Urgente Avviso di Sicurezza **Valvola aortica transcateretere Medtronic Evolut™ PRO+ da 34 mm** Notifica

Nome commerciale	Codice
Valvola aortica transcateretere (TAV) Evolut™ PRO+ da 34 mm	EVPROPLUS-34

Dicembre 2022

Riferimento Medtronic: FA1290
EU Manufacturer Single Registration Number (SRN): US-MF-000019985

Figura 1: Esempio di immagine radiografica che mostra l'infolding.

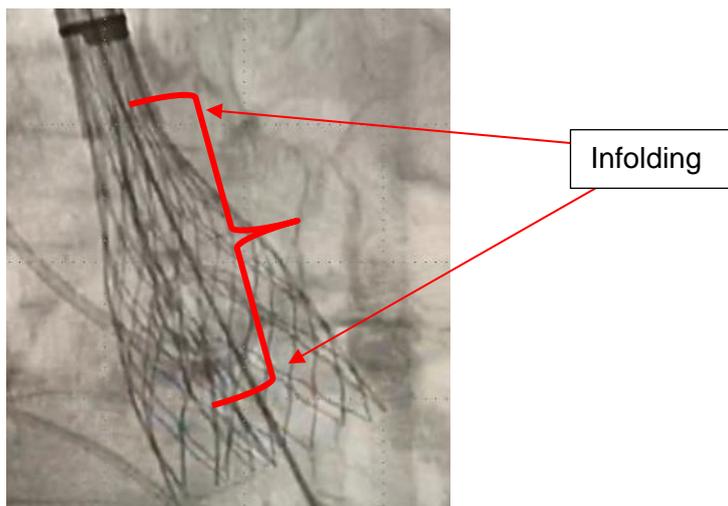
L'infolding è un fenomeno ormai noto e si verifica quando la struttura di supporto della valvola si ripiega verso l'interno lungo una linea verticale oltre il tratto di afflusso della valvola. Nelle immagini radiografiche, esso appare come un inspessimento della struttura di supporto o una sovrapposizione di celle (si veda la figura 1). L'infolding differisce e si distingue dalla sotto espansione della valvola e può essere osservato durante la procedura nelle fasi di rilascio o ricattura della stessa.

Nonostante l'incidenza totale di infolding nelle TAV Evolut PRO+ sia bassa, la TAV Evolut PRO+ da 34 mm è risultata essere associata a un più alto tasso di infolding rispetto alle altre misure di PRO+. Dall'avvio della commercializzazione (1 ottobre 2019) fino al 31 agosto 2022, il tasso di infolding con TAV Evolut PRO+ da 34 mm è risultato pari a 2,93%¹. Di questo tasso di incidenza, lo 0,32% ha comportato eventi avversi severi, inclusi due (2) decessi. Altri eventi avversi severi possono includere un intervento/chirurgia non pianificati, come espianto chirurgico, sostituzione valvolare, riparazione aortica o impianto di una seconda valvola transcateretere all'interno della prima (TAV-in-TAV), rigurgito/insufficienza aortica, leak paravalvolare, ipotensione, scompenso cardiaco congestizio, e dissezione aortica.

In linea con il proprio impegno per la sicurezza dei pazienti, Medtronic aggiornerà le istruzioni per l'uso del dispositivo (si veda l'appendice A) in merito a:

- Identificazione dell'infolding
- Rimozione di una valvola con infolding e sostituzione con un nuovo sistema
- Linee guida relative alla pre-dilatazione
